Dato: 15.09.2023  
Dokumentnr: 117135n1  
Prosjekt: 114285  
Utarbeidet av: Janne Reitbakk/Eirik Hegland  
Kontrollert av: Knut Erik Lier

**Sunndal. RV 70 Fale bru**  
**Geoteknisk kontrollnotat PKK3 - reguleringsplan**

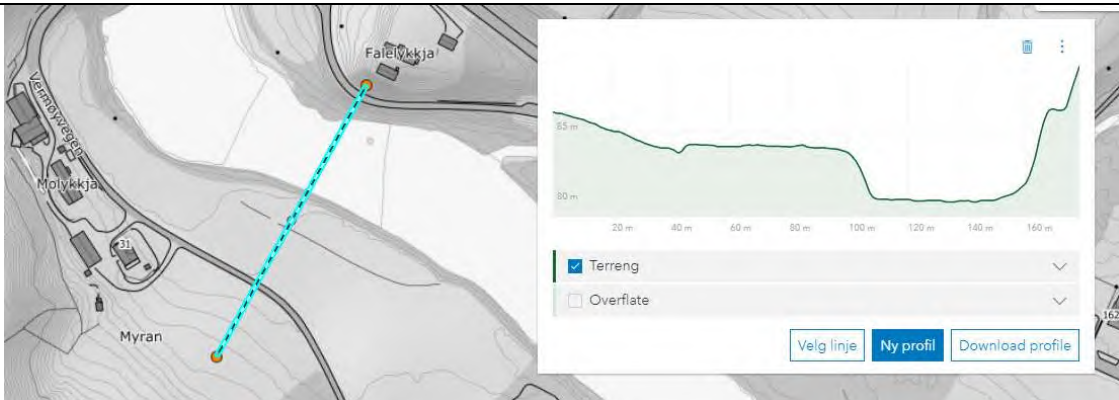
<p>Blir redegjort for i revidert versjon av rapport</p> <p>OK. Vi har mottatt revidert rapport der dette er hensyntatt.</p>	
2	<p><b>Kap. 6.7.</b> Fundamentering av bro.</p> <p>Savner tydeligere redegjørelse for risiko og usikkerheter mht. fundamenteringen, valgte risikoreduserende tiltak og videre behov for risikoreduserende tiltak i byggeplan og utførelsesfase.</p> <p>Vennligst kommenter</p> <p>Blir gjort tydeligere i revidert versjon av rapport.</p> <p>OK. Vi har mottatt revidert rapport der dette er hensyntatt.</p>	L
2	<p><b>Kap. 6.10</b></p> <p>Ikke beskrevet og kan ikke kommenteres</p> <p>Vennligst kommenter</p> <p>Blir beskrevet i revidert versjon av rapport.</p> <p>Ok Vi har mottatt revidert rapport der dette er hensyntatt.</p>	L
2	<p>Ang. områdestabilitetsutredningen er Grunnteknikk generelt enig i vurdering av aktsomhetsområder, tiltakskategori, kritiske skråninger og avgrensing av løsne- og utløpsområde.</p> <p>Kap. 7, figur 7-1 og 7-2 viser kvikkleireforekomster sør for Driva. Redegjør for hvorfor dette ikke er et aktsomhetsområde.</p> <p>Vennligst kommenter</p> <p>Område sør for Driva er utenfor område som reguleres nå. Likevel er Efla bevisst om at terreng som kan inngå i utløpsområde for et skred skal vurderes.</p> <p>Det ble gjort en vurdering av området og en rask topografisk studie og konkludert med at iht. steg 3 i prosedyre for utredning av områdeskredfare i NVEs 1/2109, da er området ikke utsatt for områdeskred.</p>	1

OK, GrunnTeknikk er enig i vurdering, og anbefales at vurderingen omtales i rapport/notat.

- 117135-500*            Profil C-C, dagens situasjon drenert
- 117135-501*            Profil C-C, dagens situasjon udrenert

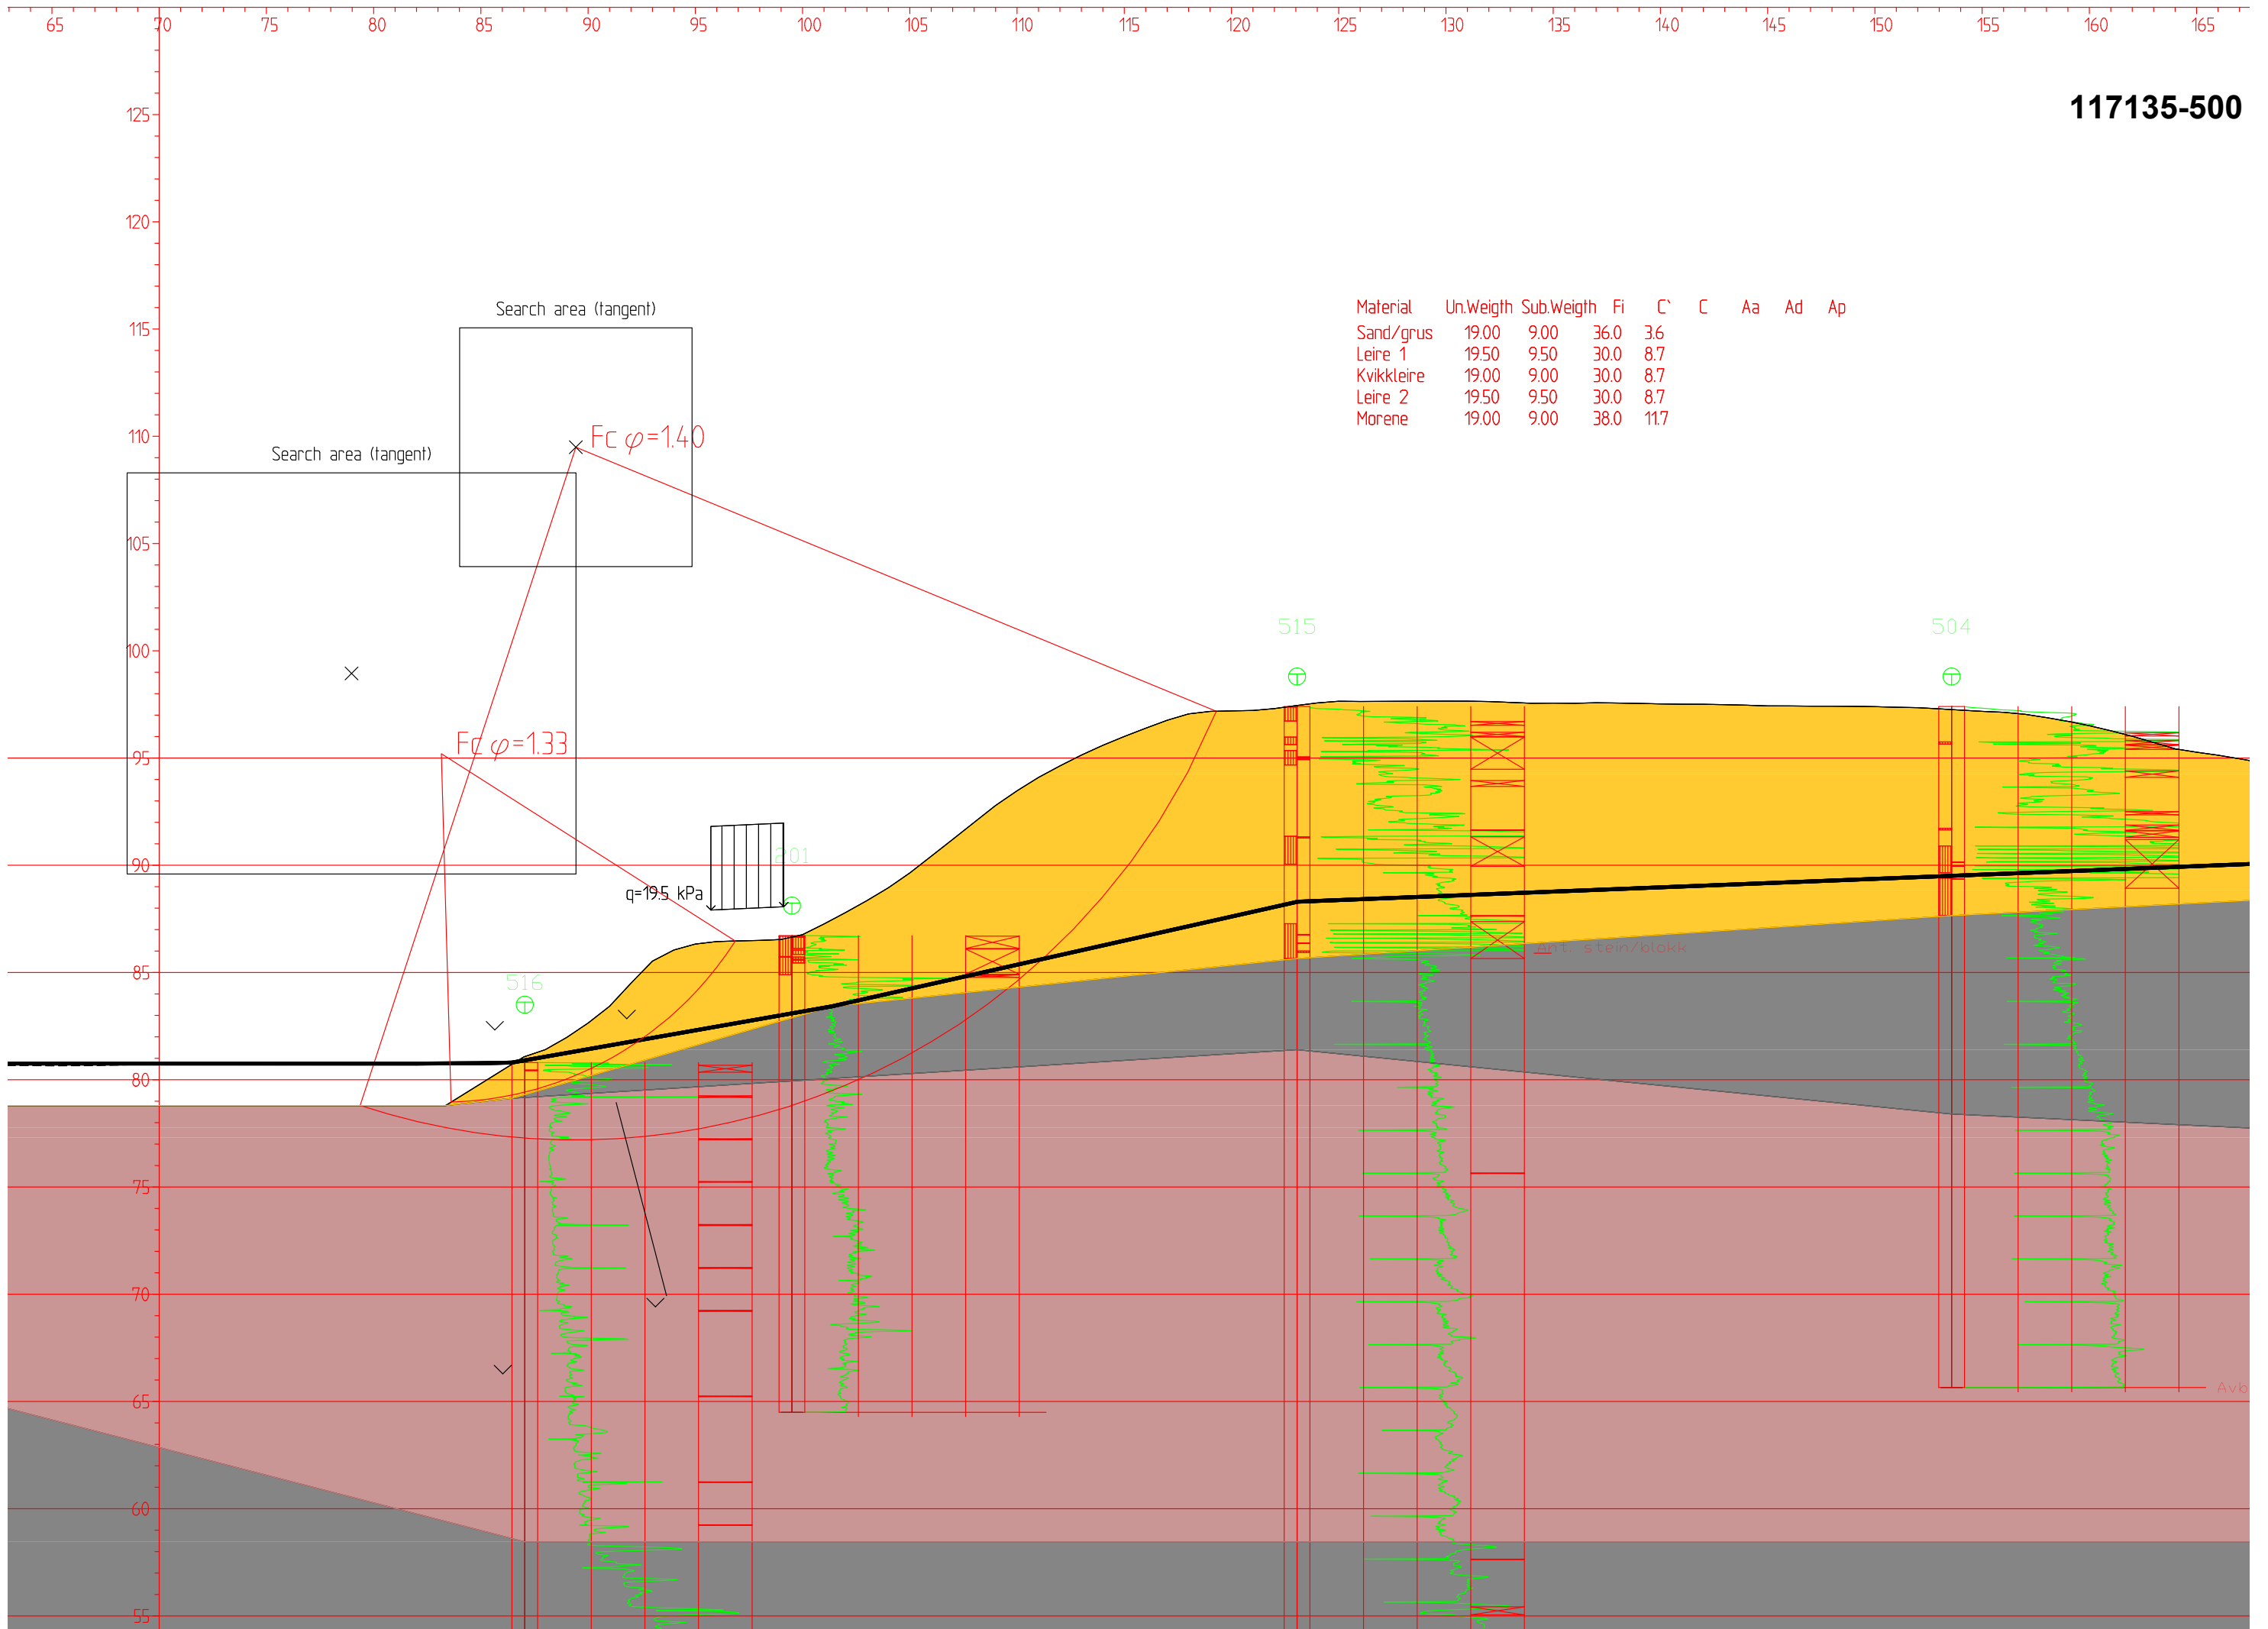
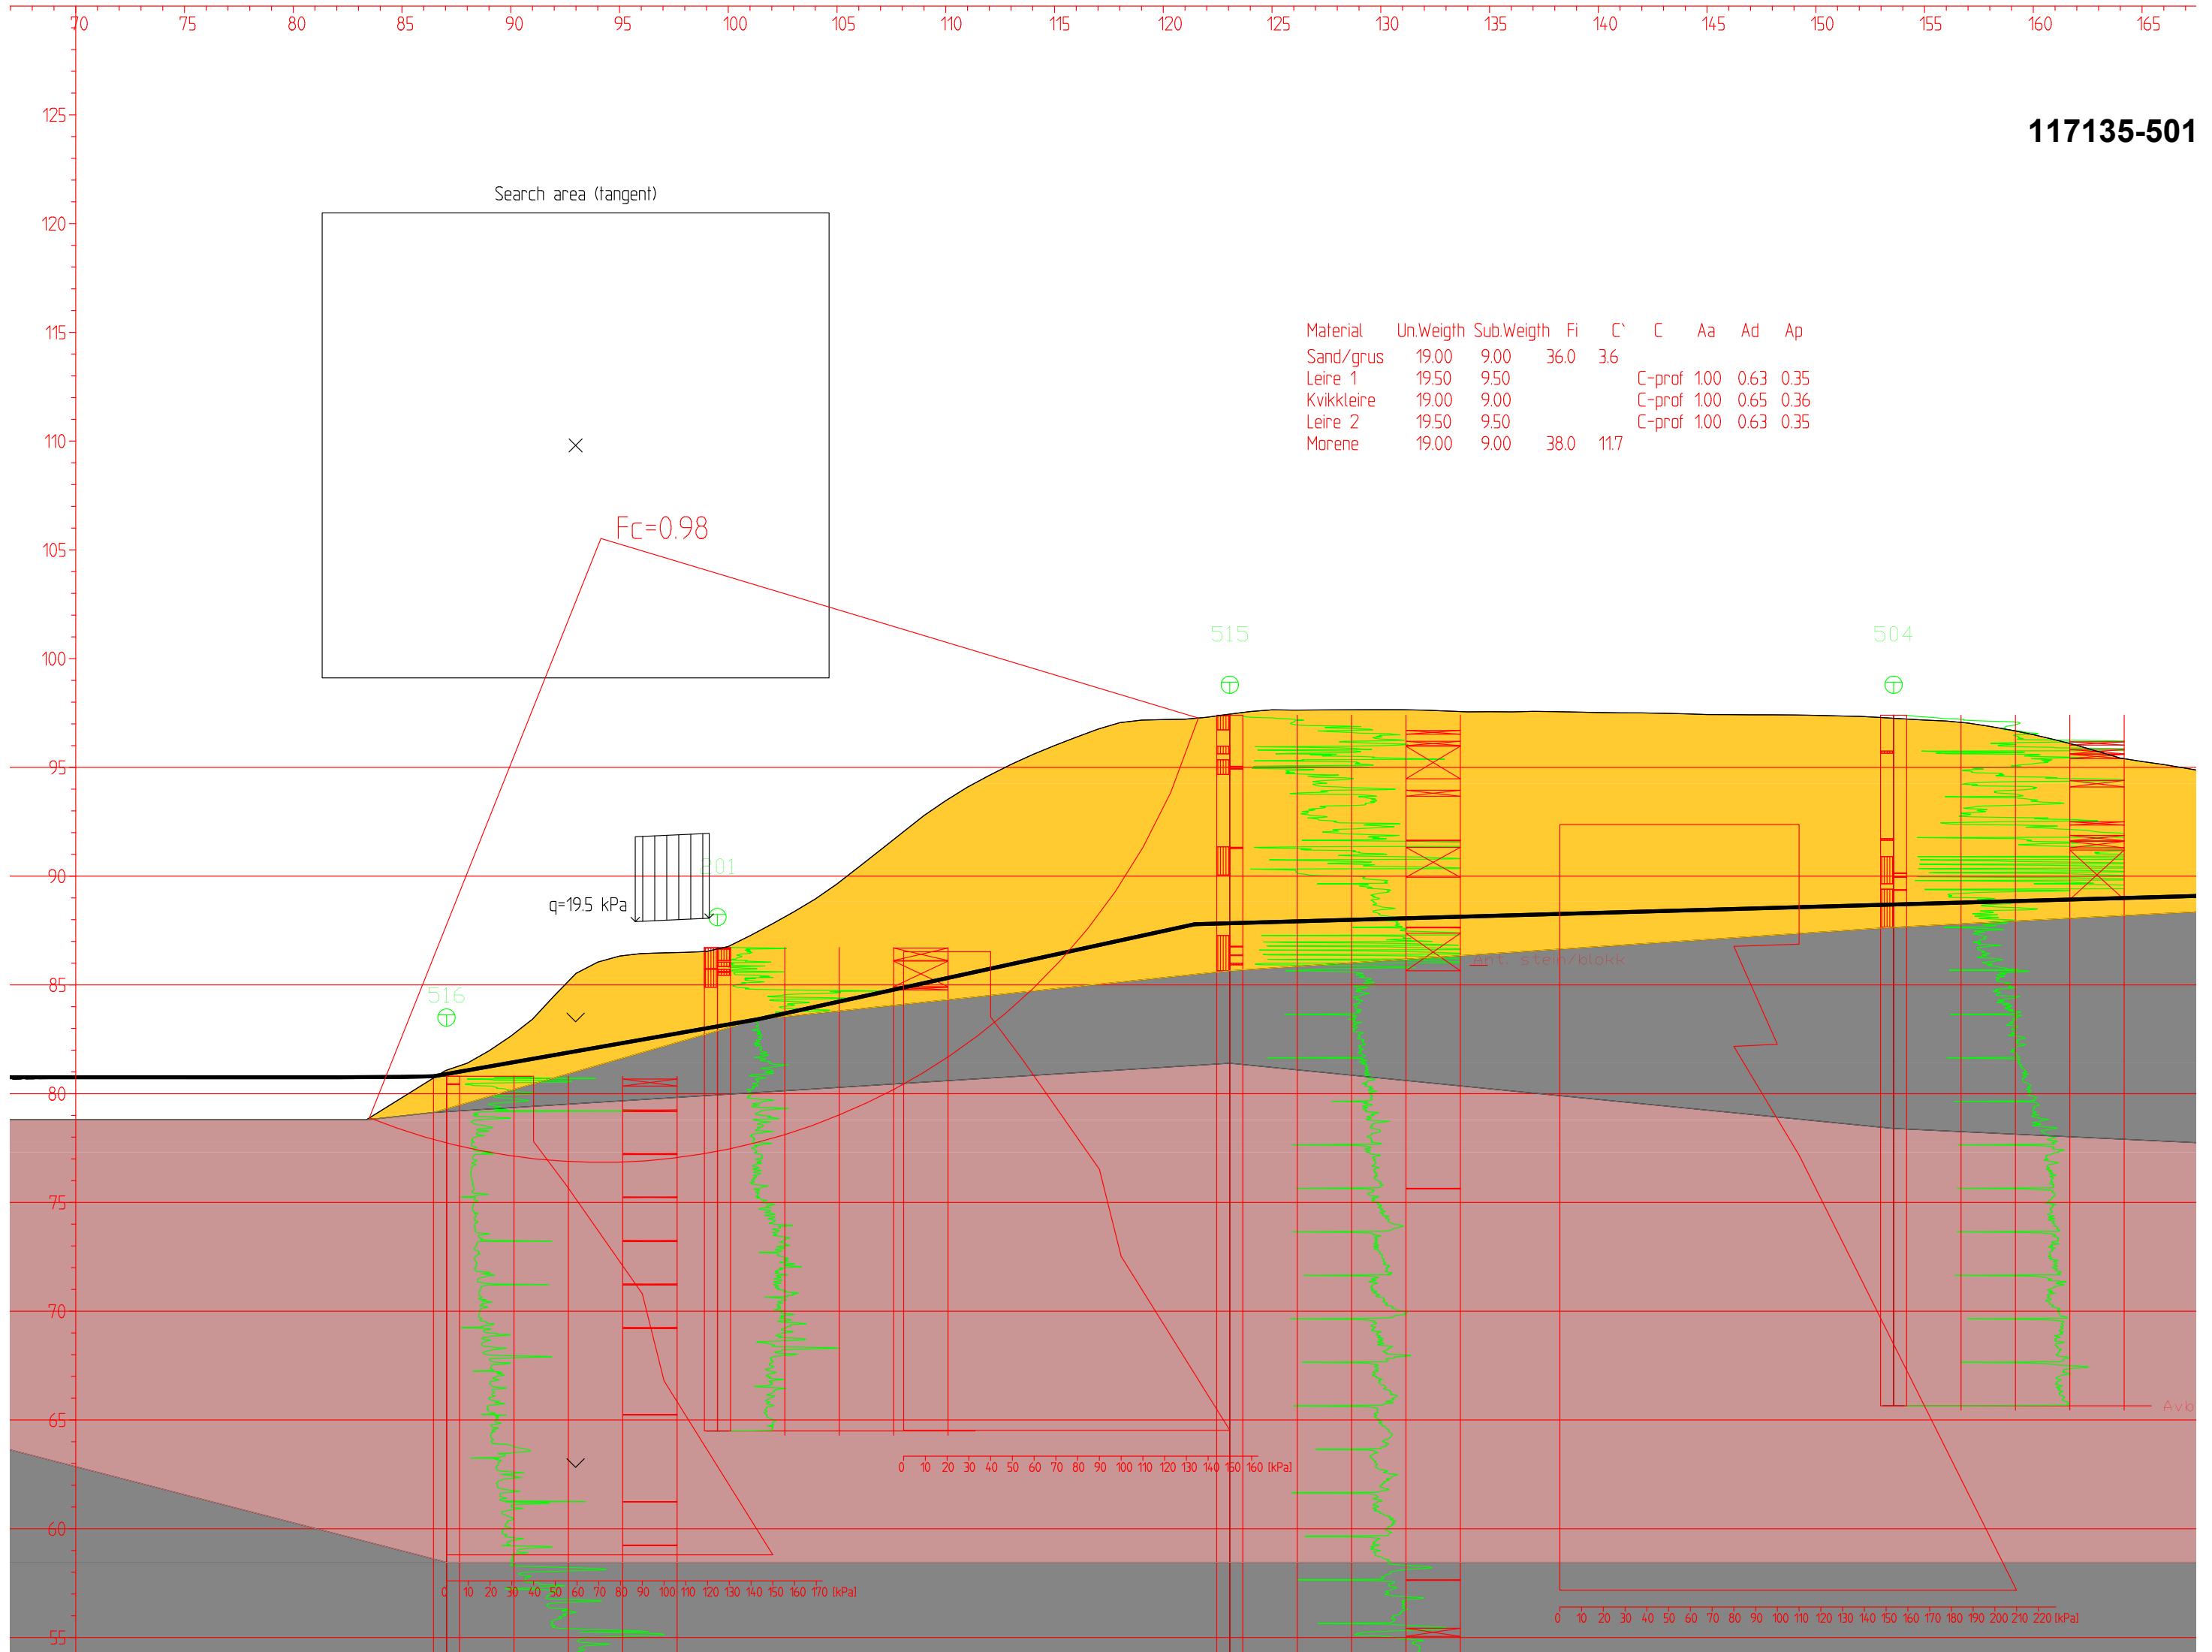
2	<p><b>7.2.10 Stabilitetsberegninger (kontrollberegning i kritisk snitt, profil C-C)</b></p> <p>Det er gjort kontrollberegninger i profil C-C (profil 280), drenert og udrenert. Våre beregninger viser omtrent samme sikkerhetsfaktor, se vedlagte tegninger. De små forskjellene stammer fra mindre variasjoner i plassering av terrengprofil, lagdeling, antakelse om grunnvannstand og styrkeparametere. Udrenert sikkerhet rundt 1,0 i dagens situasjon gir mening for en naturlig skråning med mindre inngrep.</p> <p>I drenert beregning får vi fortsatt OK sikkerhet med attraksjon redusert fra 15 til 10 i leirelagene.</p> <p>Vi finner ingen feil i utførte beregninger, og er enige i prinsipp for økt sikkerhet.</p>	L
